DDAE Optimisation ISDND SATOLAS 3

Note complémentaire à l'issue de la tierce expertise

Intitulé du projet : DDAE Optimisation ISDND SATOLAS 3

Intitulé du document : Note complémentaire à l'issue de la tierce expertise

Figure 1 : Position du profil réel de plus grande pente

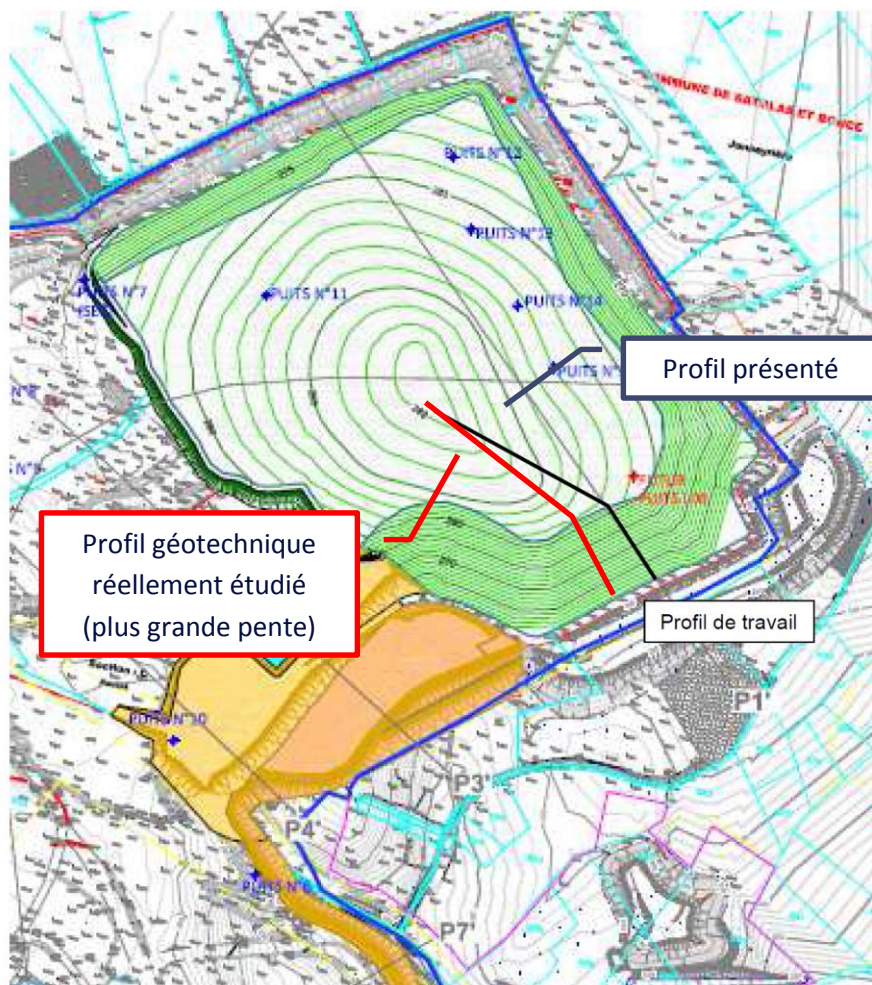
La tierce expertise fait apparaître que la position de la coupe de principe de la figure 4 page 16 du document ARCADIS en annexe 08 du DDAE, mériterait d'être placée sur le profil de plus grande pente, telle qu'elle a été calculée, bien que ce détail ne porte pas à conséquence sur les résultats des calculs, et n'impacte en aucune manière la fiabilité de ces calculs.

Le profil géotechnique représenté a fait l'objet d'un décalage graphique sur le plan. La coupe étudiée correspond bien au profil de plus grande pente représenté selon la configuration réelle en rouge dans la figure suivante. Le calcul correspond bien à la configuration la plus défavorable d'un point de vue de la stabilité.
